Modulo per la presentazione delle osservazioni per i piani/programmi/progetti sottoposti a procedimenti di valutazione ambientale di competenza statale

ID: Codice procedura (ID_VIP/ID_MATTM):10844

Impianto per la produzione di energia elettrica da fonte eolica, costituito da 6 aerogeneratori della potenza complessiva di 37,2 MW, un sistema di accumulo da 25 MW e relative opere connesse in località "Rempillo" nel comune di Pitigliano (GR).

ALLEGATO alle OSSERVAZIONI all' IMPIANTO EOLICO denominato REMPILLO nel COMUNE di PITIGLIANO (GR). Composto da n. 5 immagini e n. 5 pagine

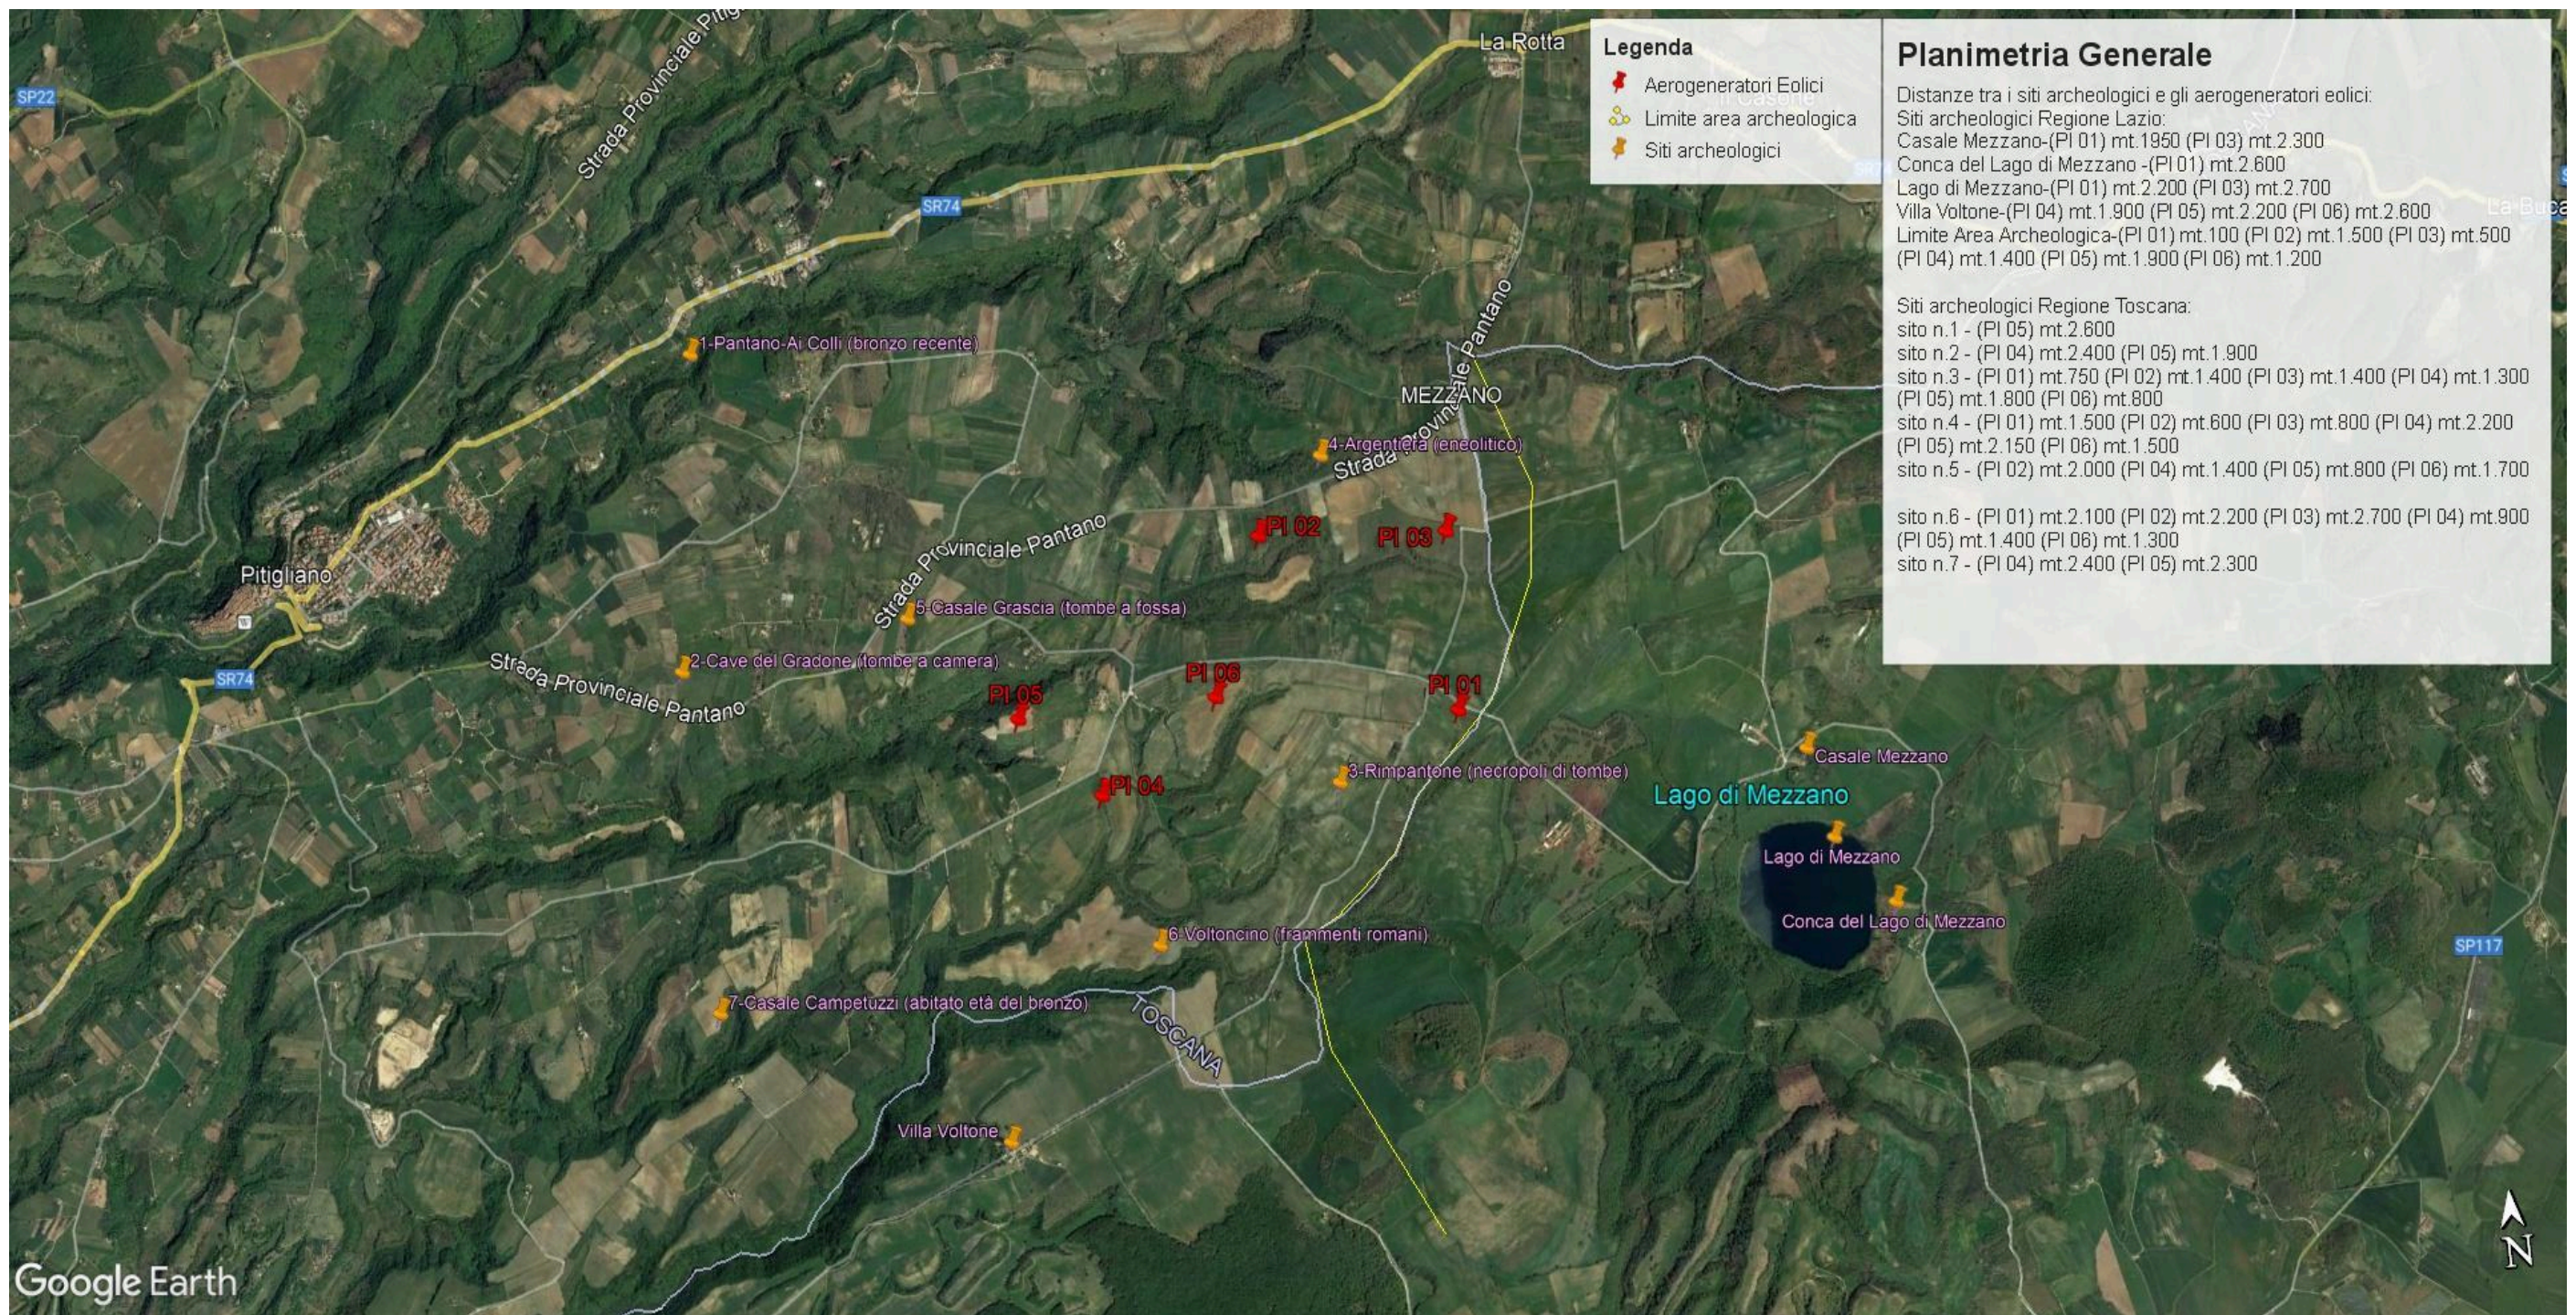
Inoltre, la zona in cui insisterebbe l'impianto eolico industriale Rempillo è compresa nelle fasce di rispetto di 3 km di diversi beni archeologici tutelati dalla parte II del Codice dei Beni Culturali (vedi

Allegato, immagine n. 3). Inoltre le pale P04 e P05 ricadono all'interno di un'area archeologica che la Proponente vorrebbe cancellare per il semplice fatto che non è riportata nel documento regionale ma nel documento provinciale come meglio dettagliato nell'Osservazione n. 5. Alla luce di quanto documentato appare chiaro quindi che la collocazione dell'impianto non ha tenuto conto alcuno dei vincoli dell'area nella quale è stato progettato e l'inserimento dell'impianto eolico nel paesaggio e sul territorio non è corretto (Allegato IV delle Linee guida nazionali di cui al D.M dello Sviluppo economico del 10.09.2010).

Immagine n. 4 Situazione di saturazione da impianti FER nella provincia di Viterbo. Non sono riportati gli impianti fotovoltaici e agrivoltaici che hanno inciso per buona parte nel cumulo di impianti FER per superare già nel 2023 gli obiettivi del PNIEC assegnati alla Regione Lazio per il 20230.

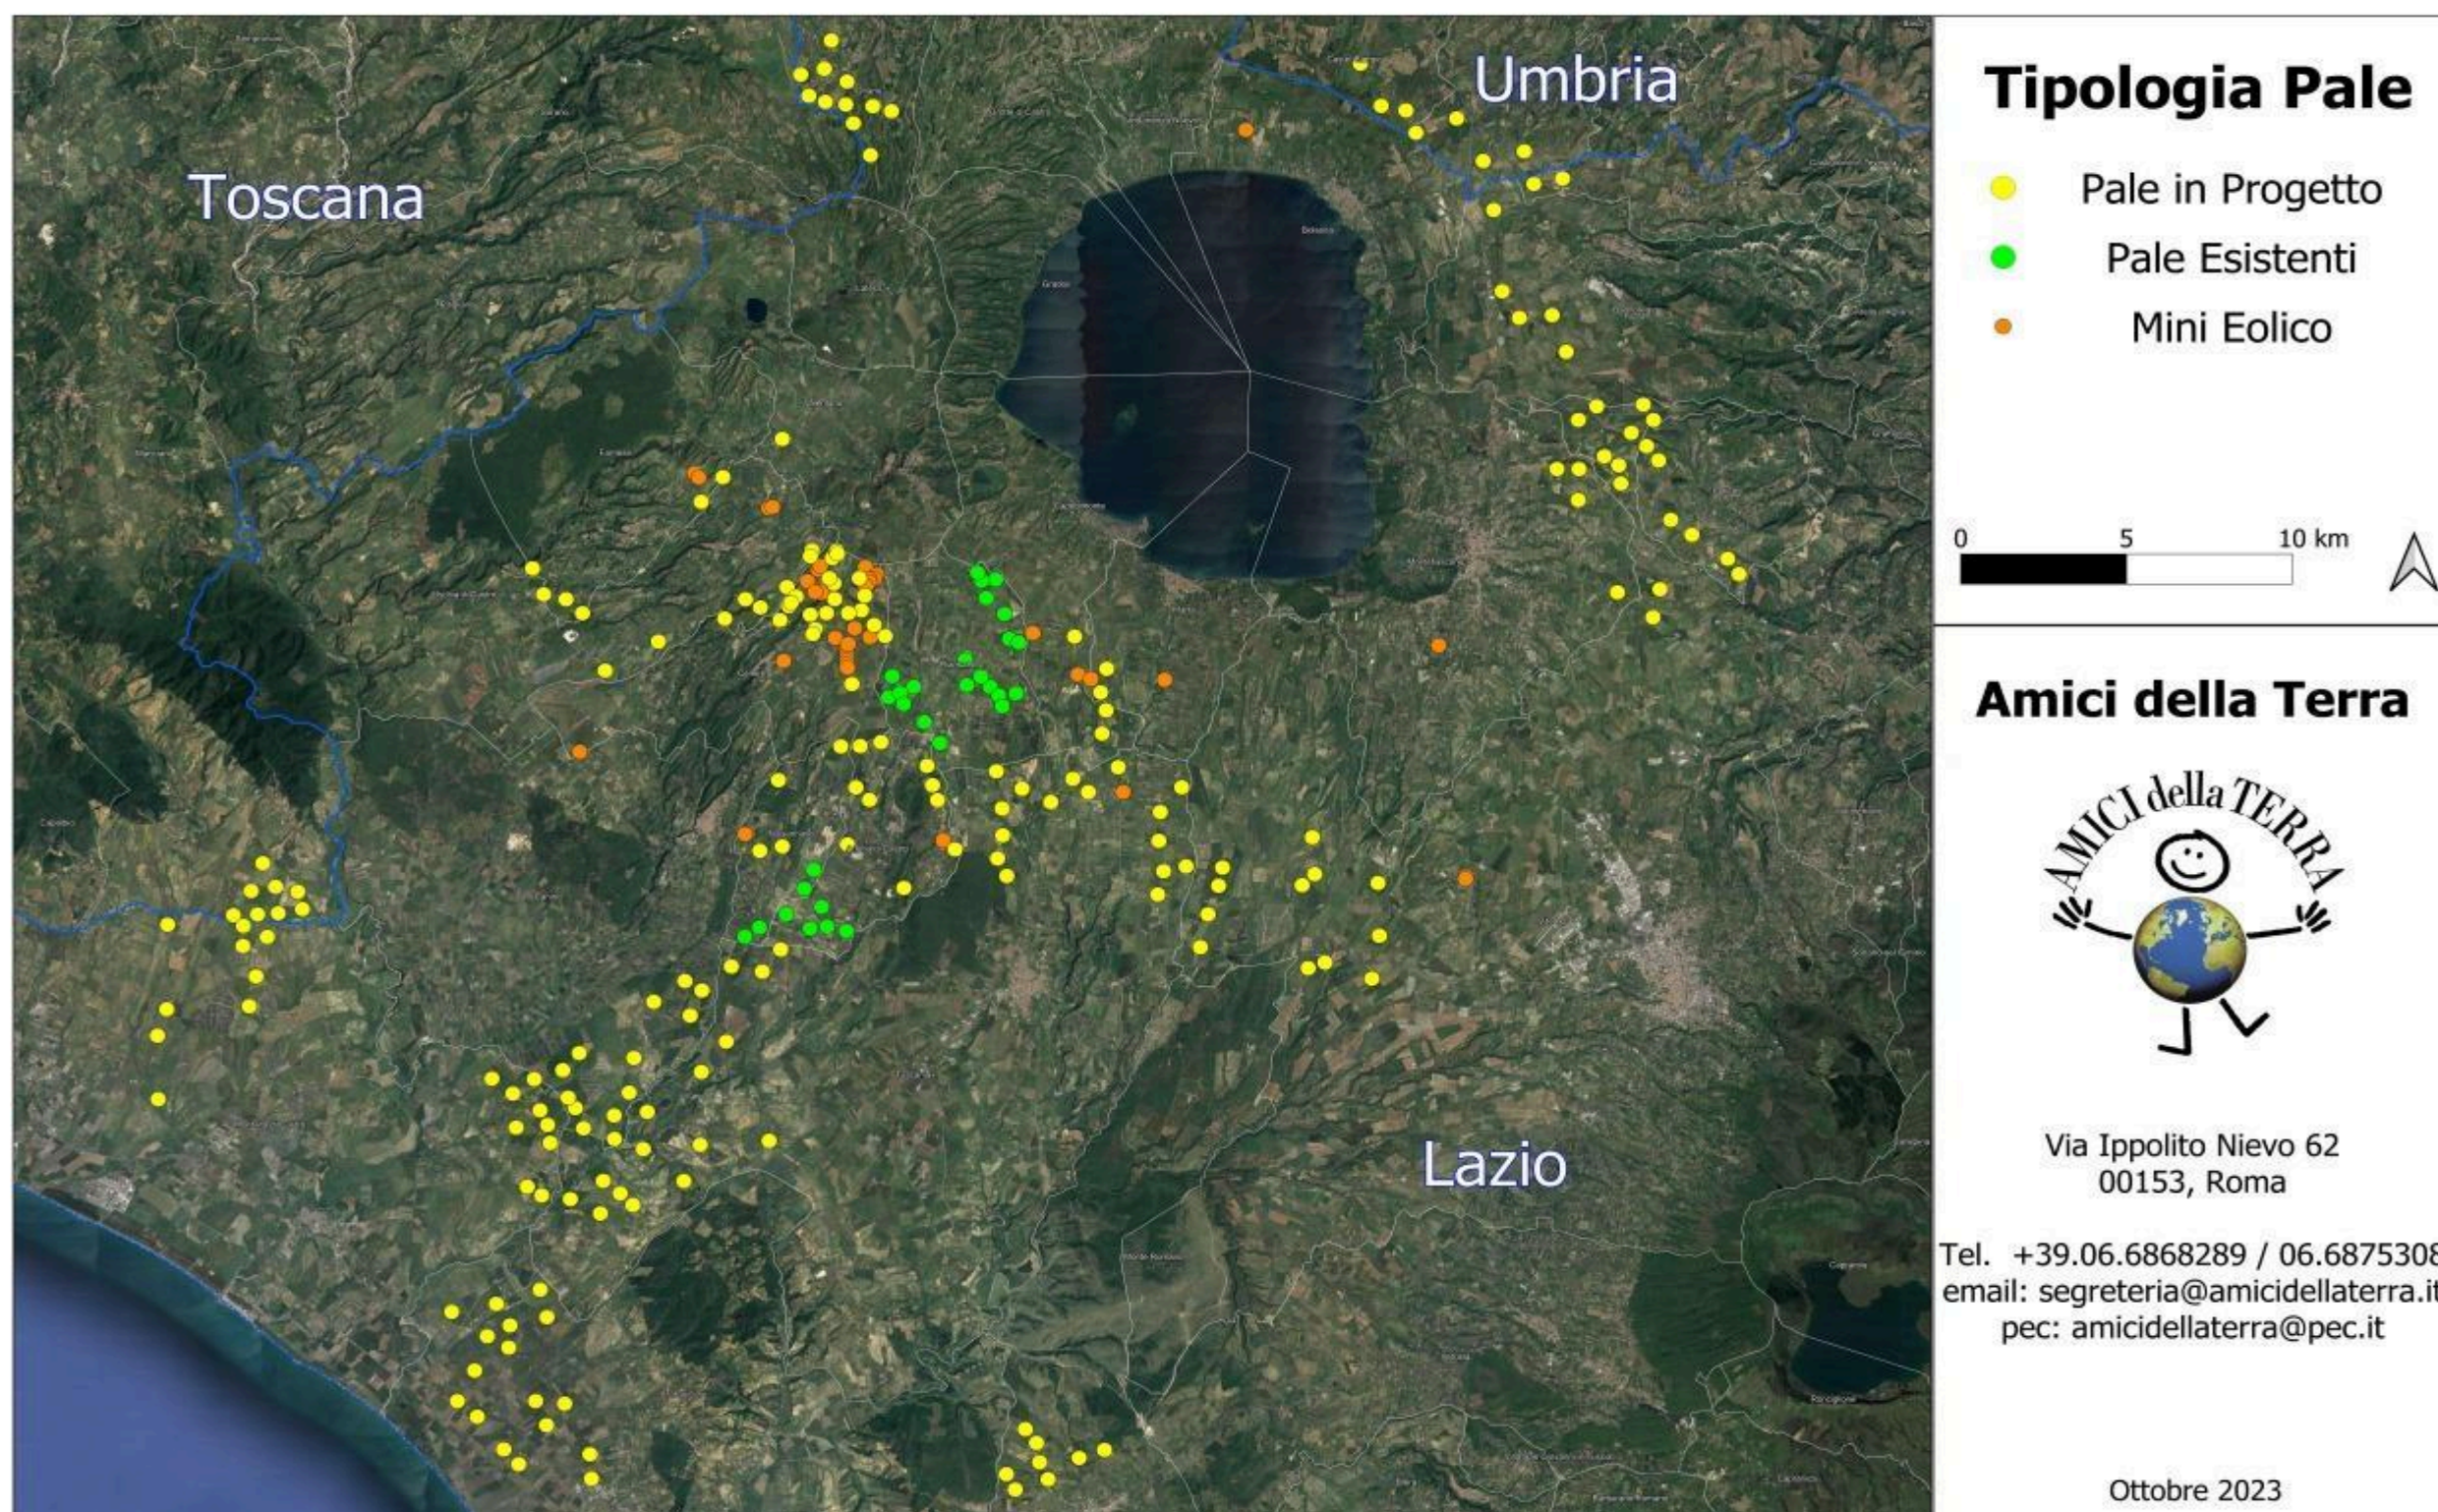
nn. 1 e 2 e crea anche degli impatti negativi anche sui beni naturalistici come verrà dettagliato nell'Osservazione n. 4. Inoltre andrebbe a sommarsi al già enorme cumulo di impianti eolici e fotovoltaici e geotermici che già creano una elevata criticità ambientale nella provincia di Viterbo e interferiscono anche con il territorio toscano come si può vedere dalle immagini nn. 4 e 5 dell'Allegato n. 1.
